ALCALDÍA MAYOR DE BOGOTÁ D.C. AMBIENTE <small>Instituto Distrital de Gestión del Riesgo y Cambio Climático</small>	CONCEPTO TÉCNICO SOBRE NECESIDAD DE ESTUDIOS DETALLADOS DE AMENAZA Y RIESGO POR FENOMENOS DE REMOCIÓN EN MASA DENTRO DEL TRÁMITE DE LICENCIA URBANÍSTICA	Código:	GPR-FT-10
		Versión:	04
		Fecha de revisión:	21/06/2011

1.1 CONCEPTO TÉCNICO No. CT:	7769
1.2 ÁREA:	Análisis y Mitigación del Riesgo
1.3 COORDINACIÓN:	Estudios y Conceptos Técnico
1.4 REFERENCIA CRUZADA RADICADO FOPAE:	2014ER11891
1.5 RESPUESTA OFICIAL No.	RO-71929

2.1 SOLICITANTE:	Alex Fabián Castillo Rojas
2.2 PROYECTO:	Vivienda Bifamiliar
2.3 LOCALIDAD:	18 - Rafael Uribe Uribe
2.4 UPZ:	54 - Marruecos
2.5 BARRIO O SECTOR CATASTRAL:	Príncipe de Bochica
2.6 DIRECCIÓN:	Carrera 5 D No.48 H – 72 Sur / Carrera 5 D No.48 G – 86 Sur (**)
2.7 CHIP:	AAA0009TLTD
2.8 MANZANA CATASTRAL:	55
2.9 PREDIO CATASTRAL:	06
2.10 ÁREA (Ha):	0,0080 (*)
2.11 FECHA DE VISITA:	30 de Septiembre de 2014

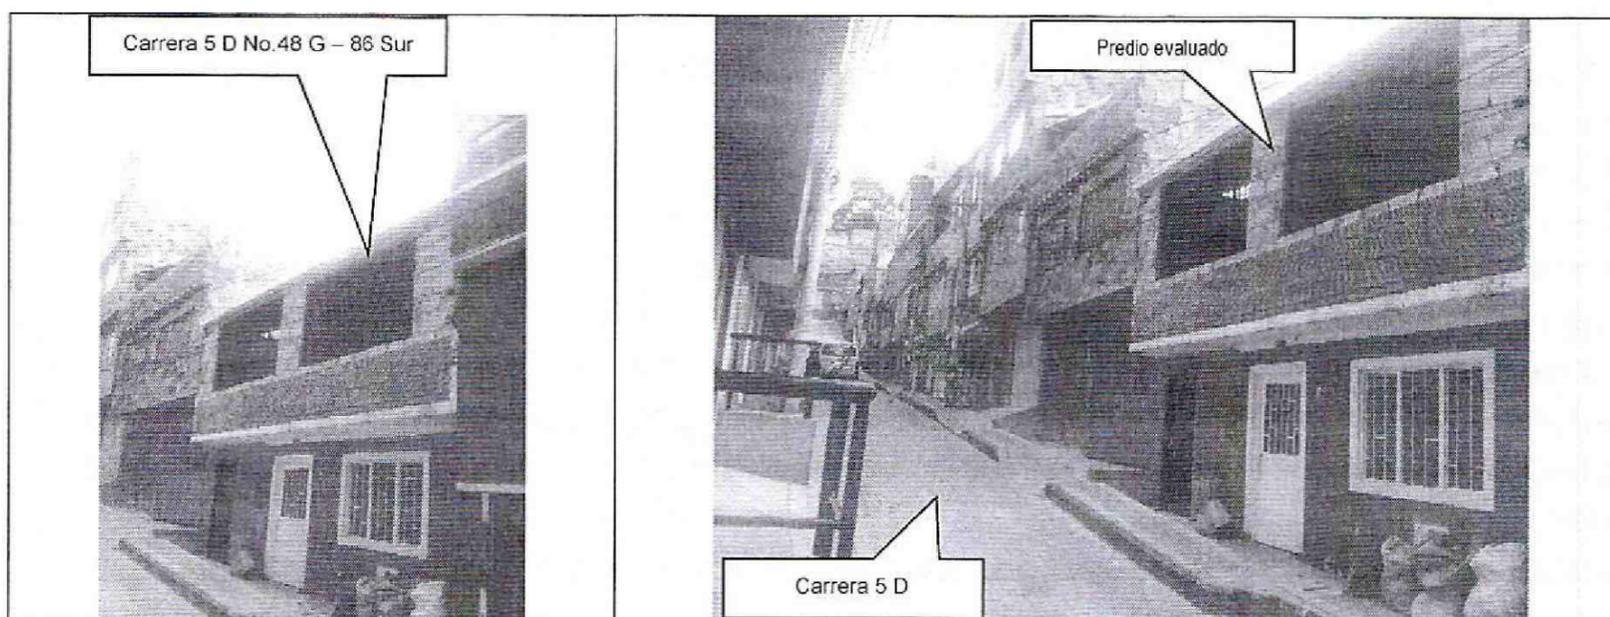
En el momento de la visita técnica en el predio de Carrera 5 D No.48 G – 86 Sur, se encontró una edificación de dos (2) niveles construida en mampostería parcialmente confinada y sin evidencias de afectación por procesos de remoción en masa activos, ni de carácter local en su interior, ni de carácter general en las zonas aledañas al predio evaluado (Ver Fotografías No. 1 y 2).

Teniendo en cuenta los aspectos observados y evaluados en este concepto técnico, se considera que para la construcción del proyecto ubicado en la Carrera 5 D No.48 G – 86 Sur de la Localidad de Rafael Uribe Uribe, **NO SE REQUIERE** adelantar la FASE II del estudio detallado de amenaza y riesgo por remoción en masa, de acuerdo con lo establecido en la Resolución 227 de 2006; por otra parte, esto no exime al constructor del cumplimiento del resto de la normatividad vigente (Norma Sismo Resistente – Código de Construcción – Resolución de Legalización, etc.).
